Asturies ConBici: Comisión de Trabajo “Ciclismo Urbano-Gijón”

Documento de alegaciones a la RED CICLISTA recogida en el Plan Especial para la Integración del Ferrocarril en la ciudad de Gijón

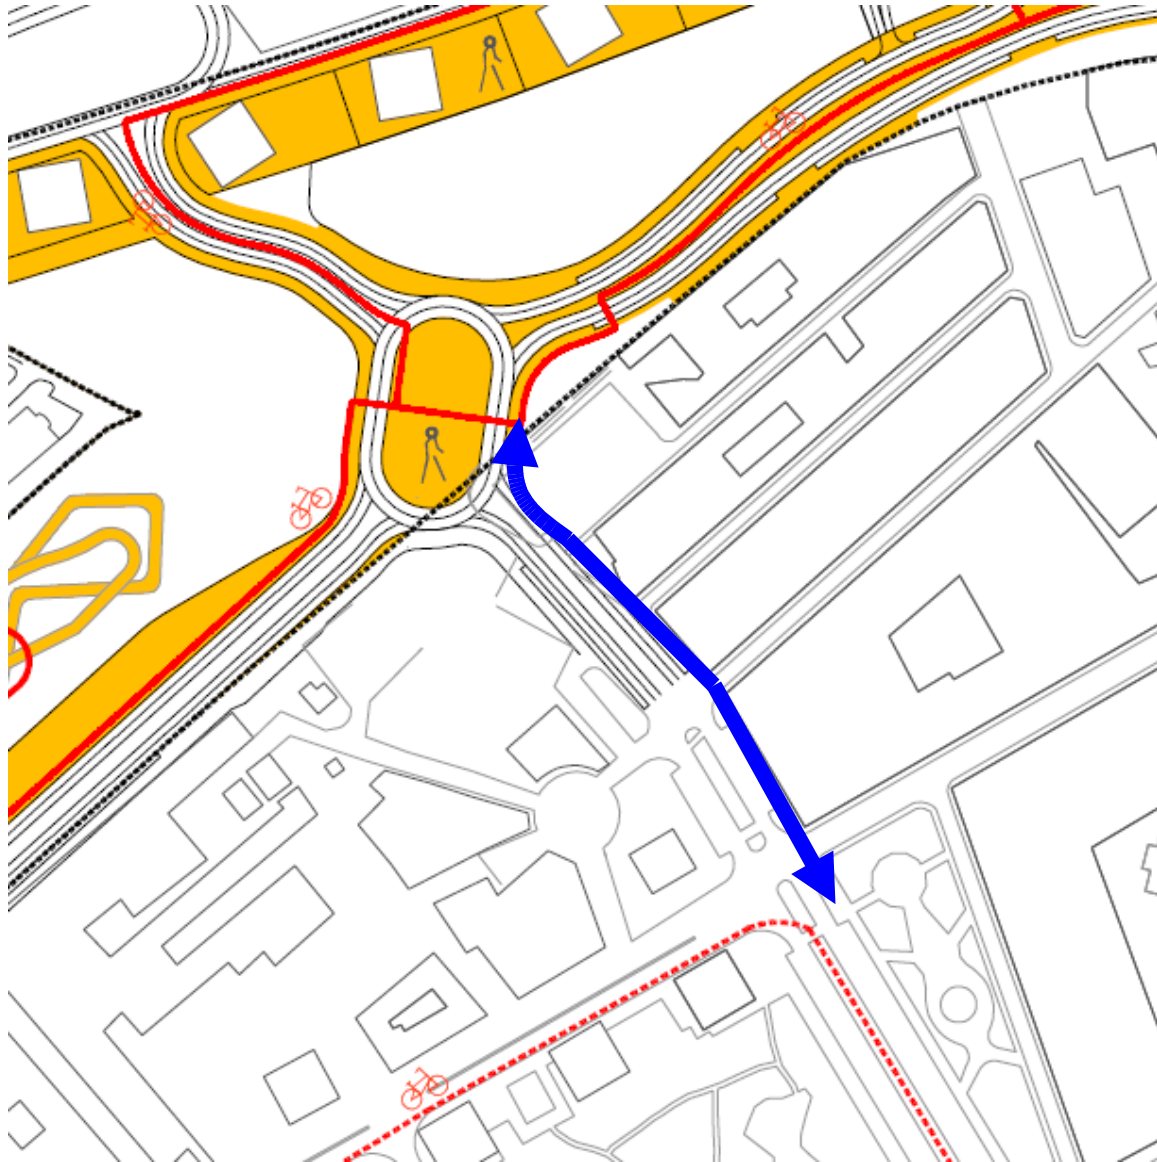
- a) Conectar el carril bici proyectado en la calle Carlos Marx con la zona de las nuevas glorietas diseñadas dentro del Plan de actuación. El carril bici iría paralelo al nuevo vial que sustituye el actual paso elevado de Carlos Marx (ver plano adjunto nº 1).

- b) Continuar el carril bici desde la glorieta proyectada en la Plaza del Padre Máximo González hacia el oeste de la ciudad, a lo largo de la Avenida Juan Carlos I, discurriendo al menos en una primera fase hasta el entronque con la actual pista -bici justo por debajo de la Avda. Príncipe de Asturias (ver plano adjunto nº 2).
